# 新竹縣政府工程查核代表照片表

工程名稱：新竹縣五峰鄉白蘭溪古道再造工程

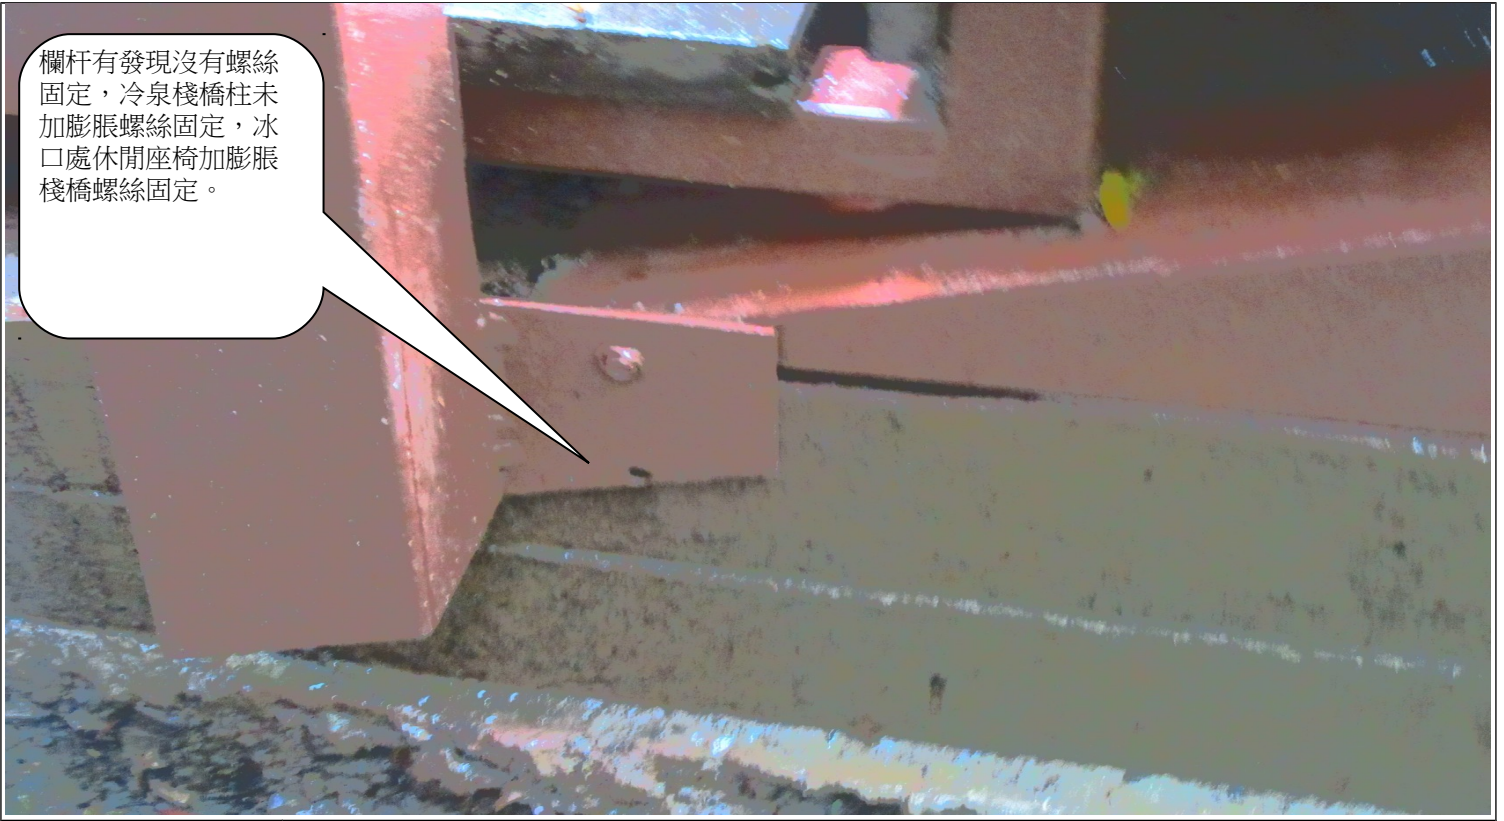
欄杆有發現沒有螺絲固定，冷泉棧橋柱未加膨脹螺絲固定，冰口處休閒座椅加膨脹棧橋螺絲固定。

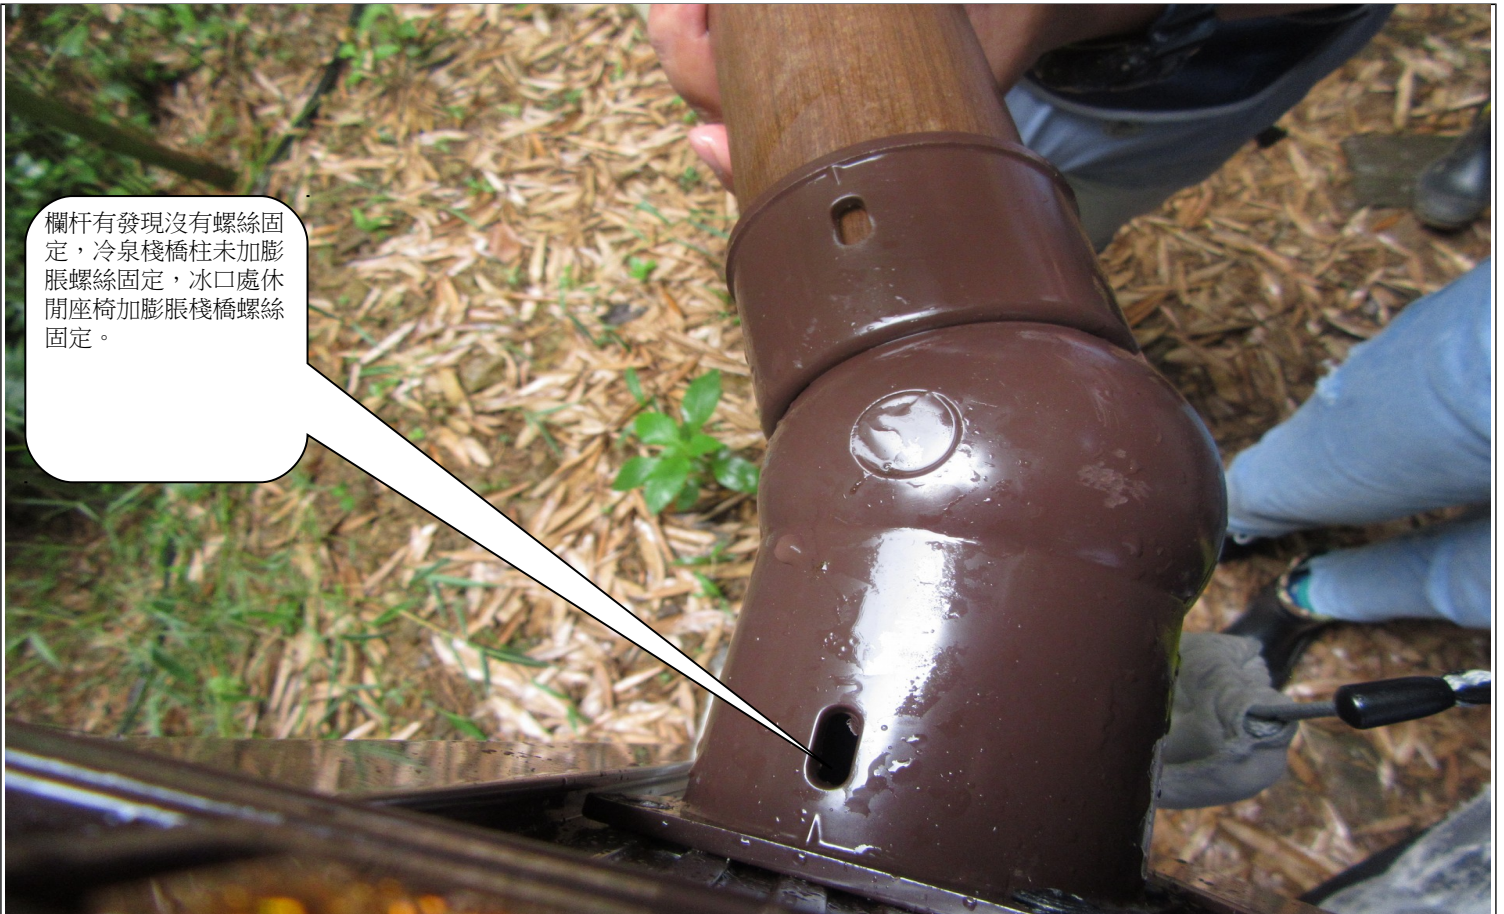
欄杆有發現沒有螺絲固定，冷泉棧橋柱未加膨脹螺絲固定，冰口處休閒座椅加膨脹棧橋螺絲固定。
